改善箇所説明図 ①、②

改善箇所説明図 ③

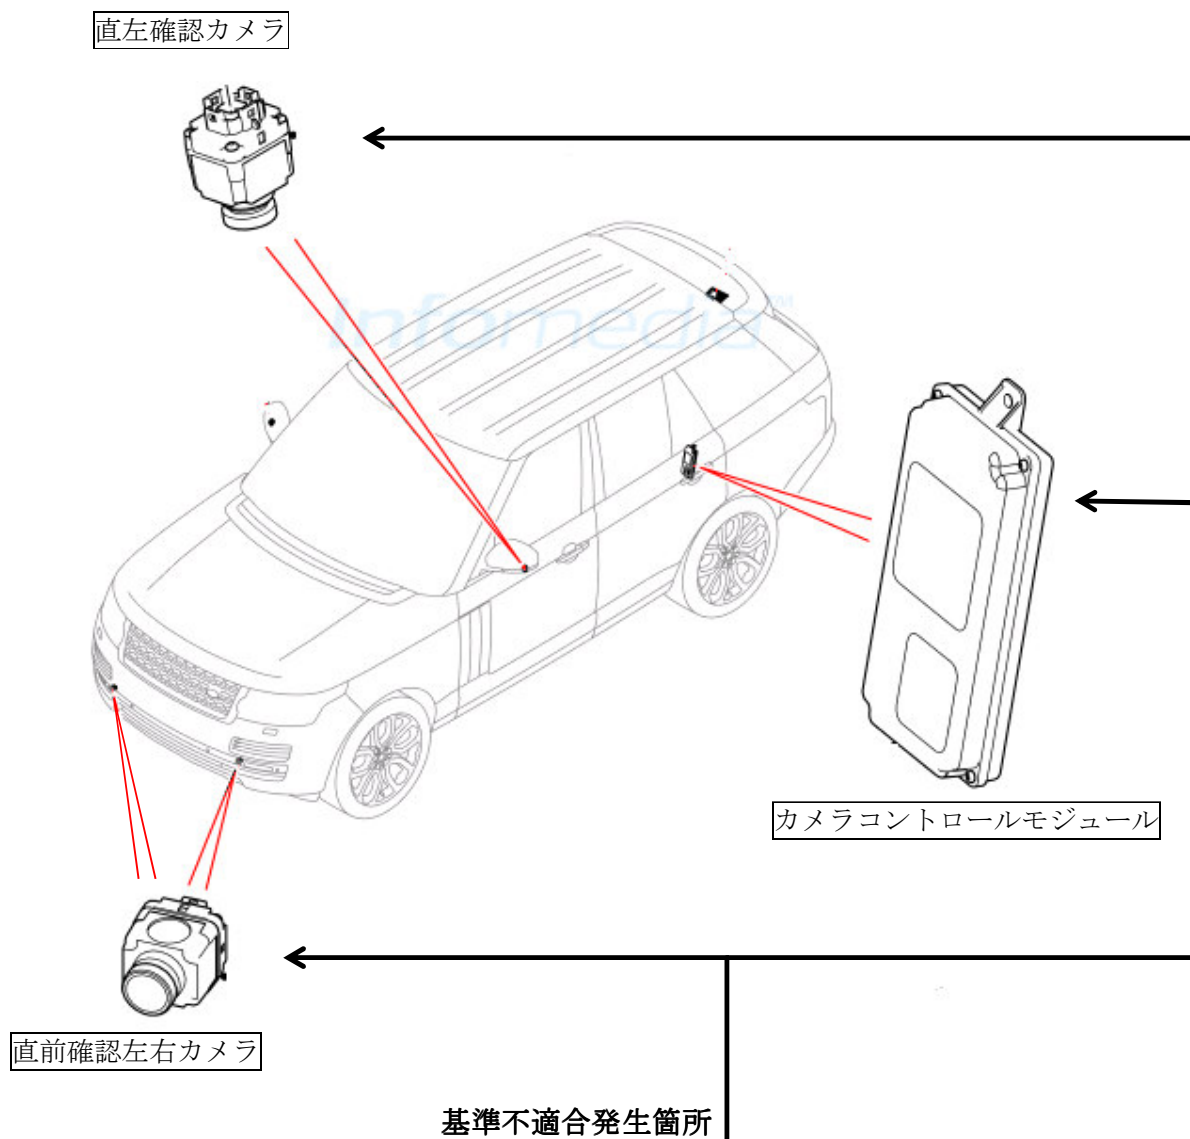
- ① 直前直左確認装置カメラにおいて、カメラの防水シールの材質が不適切なため、当該防水シールが早期に劣化するものがある。そのため、カメラ内部に湿気が浸入し基板回路上で結露すると、最悪の場合、運転者席において、直前直左カメラの映像がディスプレイに表示されず、障害物を確認できないおそれがある。
- ② カメラコントロールモジュールのソフトウェアにおいて、直前確認カメラの映像範囲の設定が不適切なものがある。そのため、運転者席において、直前カメラの映像の一部がディスプレイに表示されず、障害物を確認できないおそれがある。

- ① 全車両、対策品の防水シールを組み込んだ直前直左確認装置カメラに交換する。
- ② 全車両、カメラコントロールモジュールのソフトウェアを対策ソフトウェアに変更する。

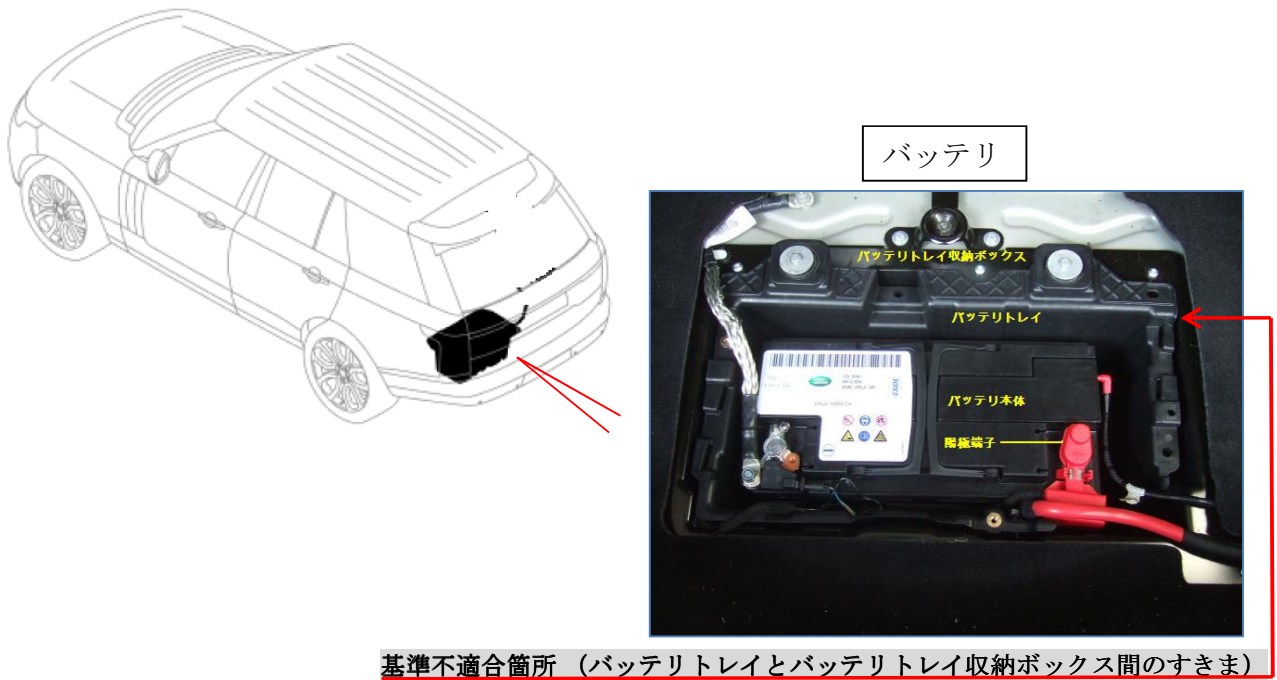
- ③ バッテリーの固定方法が不適切なため、車両の振動などにより陽極用ケーブルと接続している陽極端子が損傷するおそれがある。そのため、エンジン始動に必要な電力が供給されなくなり、エンジン始動不能となる。

- ③ 全車両、バッテリートレイ収納ボックスの内側にゴムパッドを装着し、バッテリーを新品に交換する。
